4º CADERNO DE PERGUNTAS E RESPOSTAS

EDITAL Nº 011/2021

Objeto: Contratação Integrada para elaboração dos projetos básico e executivo de engenharia e execução do lote 6F-A da Ferrovia de Integração Oeste Leste.

Por exemplo no projeto 80- DES-0600G-17-1020 do Trecho 20 podemos notar as seguintes OACs: No projeto como pode ver abaixo, a identificação da legenda é de OBRAS A SEREM EXECUTADAS.

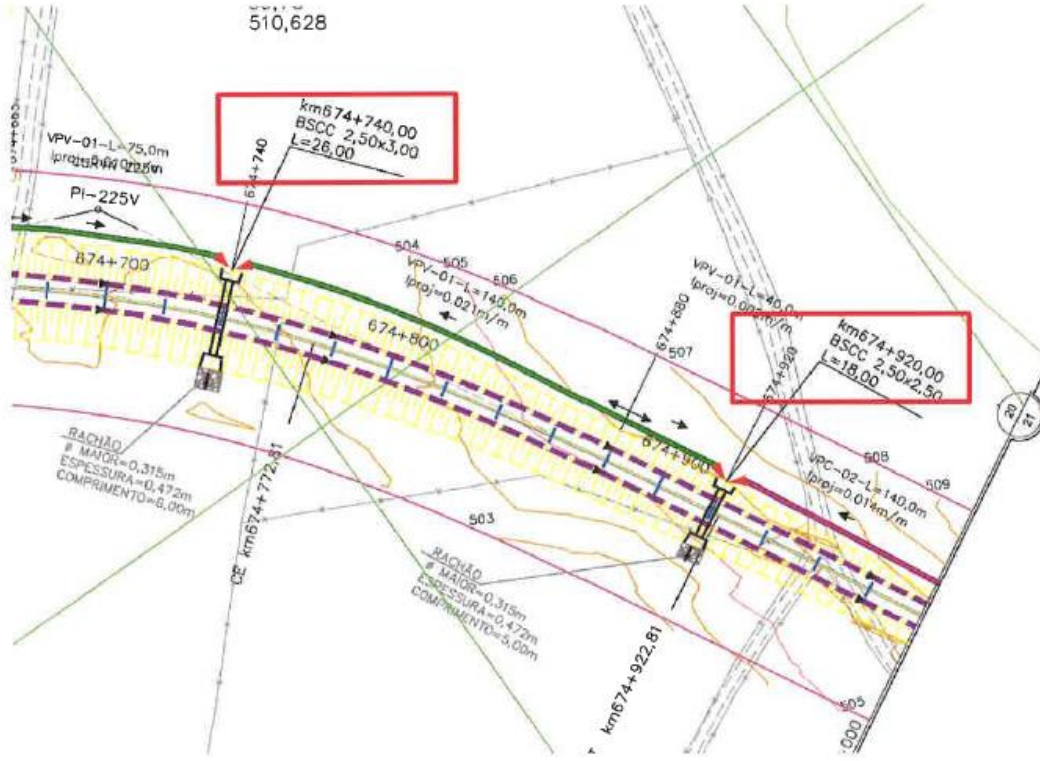
Avaliando os projetos disponibilizados no TOMO I – Anteprojeto geométrico e de drenagem encontramos divergências entre a identificação de obras, que pelo projeto Obras a serem executadas X Obras concluídas. Já que é necessária a identificação em projeto das obras que devem ainda ser executadas.

Porém de acordo com as planilhas disponibilizadas no VOLUME I – MEMORIA JUSTIFICATIVA, os mesmos bueiros estão identificados como concluídos, ou em execução.

PERGUNTO: Qual informação nos documentos deve prevalecer os projetos que constam no TOMO - I? Ou as informações das planilhas dos quadros resumos das obras de arte correntes contempladas no VOLUME I – MEMORIA JUSTIFICATIVA?

RESPOSTA 27: Verificou-se que os documentos mencionados, a saber, o caderno geométrico e de drenagem, Tomo I, estava desatualizado frente às planilhas de quadro-resumo de obras-de-arte correntes, constantes no Volume I - Memória Justificativa. Desse modo, a SUPRO, informou que procedeu a compatibilização dos projetos a outros documentos mais atualizados, de tal forma que tal inconsistência possa ter sido sanada.

DETALHE DA FIXAÇÃO

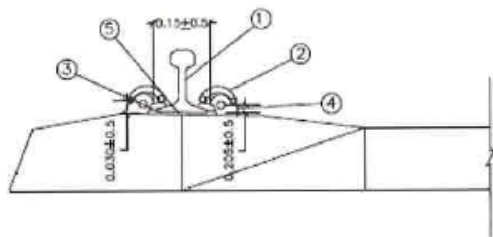
Na Especificação técnica para dormentes, contém o seguinte detalhe:

RESPOSTA 28: Referente ao fornecimento do insumo IM2001 Dispositivo de ancoragem de fixação elástica, cumpre ressaltar que a composição CU0003 Fabricação de dormente monobloco de concreto protendido (DMCP), para bitola larga, remunera o que de fato deve ser fornecido pela pretensa contratada.

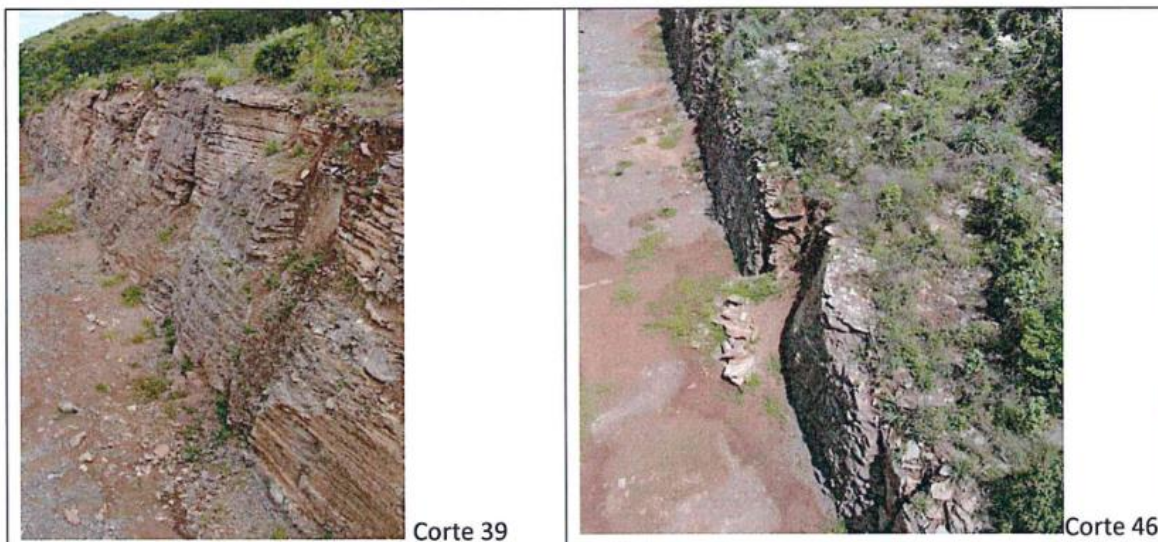
Em visita realizada no trecho, observamos que nos cortes 39 (km 667+630 ao km 668+350) e 46 (km 675+090 ao 675+510) existem fissuras nas bancadas já executadas, conforme imagens abaixo. Estamos entendendo que estas fissuras serão sanadas pela Contratada anterior, que estava executando as obras no trecho, e que serão resolvidas com a brevidade necessária para não interferir na execução deste novo contrato. Favor confirmar o nosso entendimento. Caso o nosso entendimento esteja incorreto, favor esclarecer quais serviços e quantidades foram previstos dentro do orçamento referencial para a solução destas fissuras.

RESPOSTA 45: A solução para estas fendas deve ser executada pela contratada.

Figura 17. Seção da Superestrutura da Via Permanente.

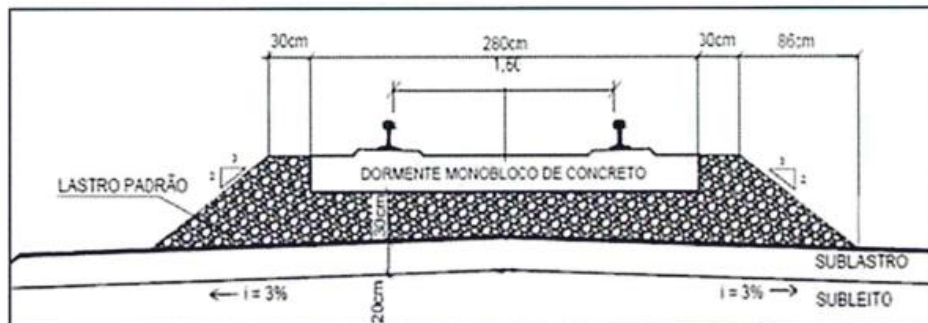
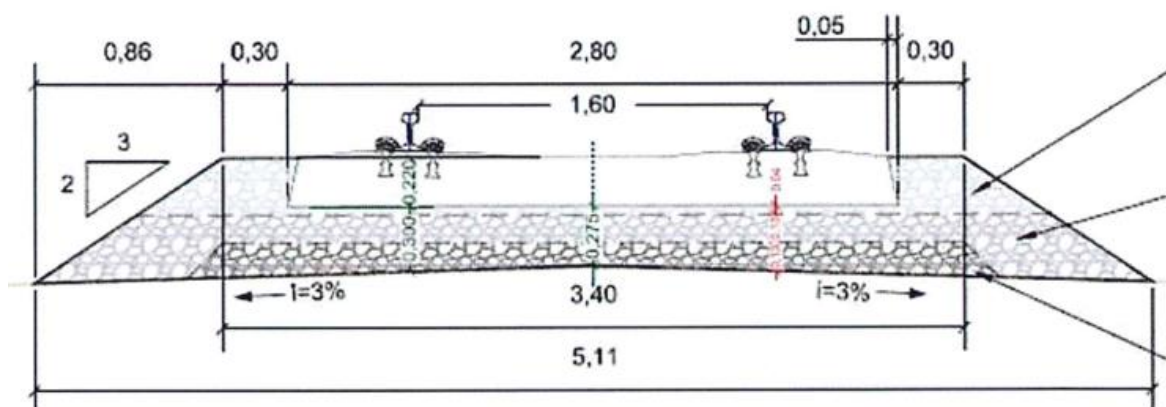
Com relação ao fornecimento de Brita para lastro (ITEM 7.2.3 da planilha de Orçamento Referencial, copiado abaixo), está previsto um "volume geométrico" de 257.142,16 m³, ou seja, para a construção de 138,18 km de via temos 257.142,16 m³/138,18 km, o que corresponde a uma taxa de 1.860,9217 m³/km (taxa adotada para o cálculo do volume da planilha).

Quando comparamos os volumes de planilha e os volumes calculados, temos a seguinte diferença: 257.142,16 m³ - 301.571,30 m³ = -44.429,14 m³. Diante da diferença, favor revisar a planilha de maneira que possa contemplar os volumes calculados necessários para o lastro ferroviário.

RESPOSTA 66: O cálculo para o volume de lastro foi realizado levando em conta os aspectos de superelevação em cada curva no trecho bem como a norma para cálculo de lastro. A metodologia foi desenvolvida a partir de extração de dados do software civil 3d e embasada Norma 80-DES-000A-18-8045_Rev.0 - Seções Tipo de Lastro para Cálculo de Volume, que é o normativo aprovado pela VALEC para tal finalidade.
